ЗАКЛЮЧЕНИЕ СПЕЦИАЛИСТА

№ ЭФ3786/03-23

в области строительного-
технического исследования,
проведенного на объекте,
расположенном по адресу:
Московская обл., г.
Красногорск, б-р Космонавтов,
д. 12, кв. [REDACTED]

Фото №10.
Механическое повреждение обойного полотна в коридоре.

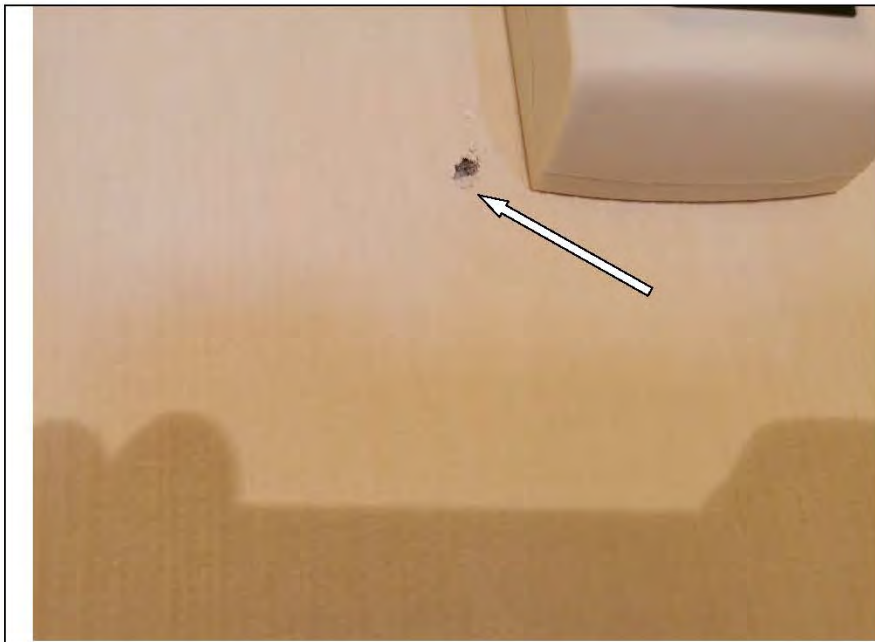
2	Стены, оклеенные обоями, имеют дефекты (читаемые обойные стыки, механические дефекты обойного полотна) в коридоре, кухне, спальне. Фото №10-14.	Нарушение требований СП 71.13330.2017 «Изоляционные и отделочные покрытия. Актуализированная редакция СНиП 3.04.01-87 (с Изменением N 1,2)»: «7.6.9 Второе обойное полотно приклеивают вдоль первого встык, разравнивание складок и удаление пузырей проводят по процедуре, описанной в 7.6.8. Процедуру повторяют до заклейки всей рабочей поверхности. 7.6.15 Приемку работ проводят путем визуального осмотра. При визуальном осмотре на поверхности, оклеенной обоями, не допускают воздушные пузыри, заматыны, пятна и другие загрязнения, а также доклейки и отслоения. »
3	Стены, облицованные керамической плиткой, имеют отклонения по уровню вертикальности в санузле (9 мм), в ванной комнате (7 мм). Фото №15-16.	Нарушение требований СП 71.13330.2017 «Изоляционные и отделочные покрытия. Актуализированная редакция СНиП 3.04.01-87 (с Изменением N 1,2)»: «7.4.17 При производстве облицовочных работ должны быть соблюдены требования заказчика. Рекомендуемые параметры приведены в таблице 7.6. - Из керамических, стеклокерамических и других изделий: отклонения по вертикали – внутренняя облицовка не более 1,5 мм на 1 м длины (4 на этаж)» (таблица 7.6 представлена ниже)

Фото №32.
Загрязнения на
поверхности окрашенного
потолка в коридоре.

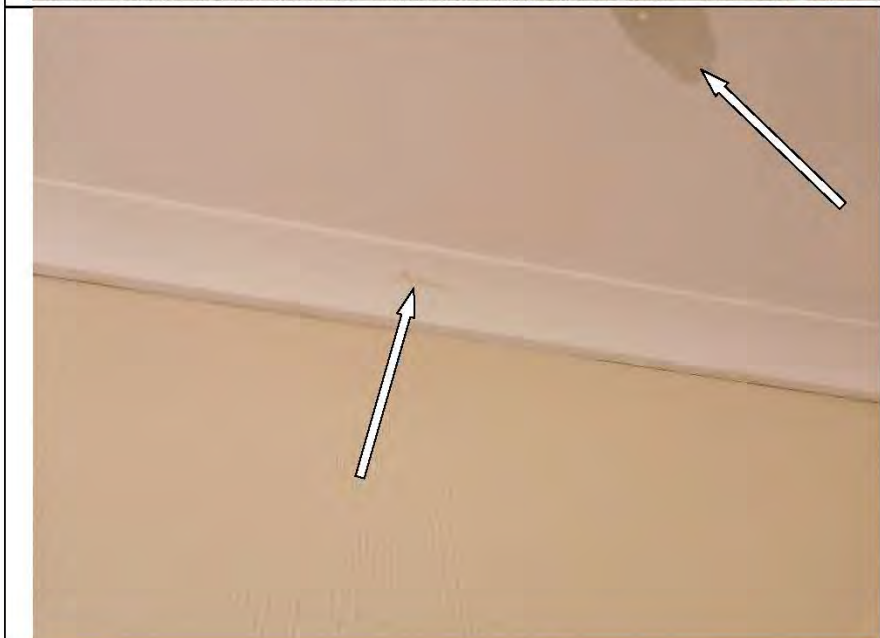
<p>после остывания, холодной мастики - сразу после выступления из швов)» - из Таблицы 8.7 - Требования к покрытиям из плит и блоков</p>
10	<p>Окрашенный потолок в коридоре, кухне и лоджии выполнен с дефектами (некачественное окрашивание, загрязнения). Фото №32-36.</p>	<p>Нарушение требований СП 71.13330.2017 «Изоляционные и отделочные покрытия. Актуализированная редакция СНиП 3.04.01-87 (с Изменением N 1,2)»: «7.5.1 Малярные работы проводят по основаниям, соответствующим требованиям таблицы 7.4. Требования к категории поверхности - согласно таблице 7.5.» - (таблицы 7.4 и 7.5 представлены ниже)</p> <p>«7.5.5 Приемка малярных работ осуществляется в соответствии с требованиями, установленными заказчиком. Рекомендуемые параметры приведены в таблице 7.7.</p> <p>Полосы, пятна, подтеки, брызги - Не допускаются для жилых и общественных помещений. Должны быть незаметны при сплошном визуальном осмотре с расстояния 2 м от поверхности для подсобных и технических помещений» - из Таблицы 7.7 - Требования к качеству выполненных малярных работ.</p>

Фото №42.
Окрашивание откосов
оконного блока ПВХ
выполнено не качественно
в спальне.

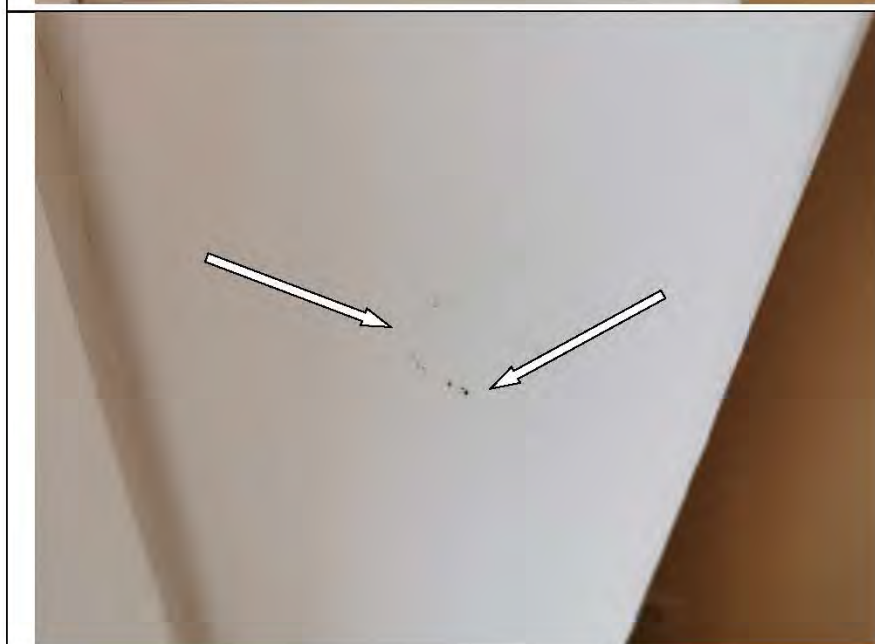
пристенный профиль, вариант 3: <i>г</i> — соединительный профиль — заглушка; <i>д</i> — Л-образный пристенный профиль»
12	Окрашенные откосы оконного блока ПВХ в кухне и спальне выполнены с дефектами (пятна, подтеки, загрязнения). Фото №41-43.	Нарушение требований СП 71.13330.2017 «Изоляционные и отделочные покрытия. Актуализированная редакция СНиП 3.04.01-87 (с Изменением N 1,2)»: «7.5.1 Малярные работы проводят по основаниям, соответствующим требованиям таблицы 7.4. Требования к категории поверхности - согласно таблице 7.5.» - (таблицы 7.4 и 7.5 представлены ниже) «7.5.5 Приемка малярных работ осуществляется в соответствии с требованиями, установленными заказчиком. Рекомендуемые параметры приведены в таблице 7.7. Полосы, пятна, подтеки, брызги - Не допускаются для жилых и общественных помещений. Должны быть незаметны при сплошном визуальном осмотре с расстояния 2 м от поверхности для подсобных и технических помещений» - из Таблицы 7.7 - Требования к качеству выполненных малярных работ.
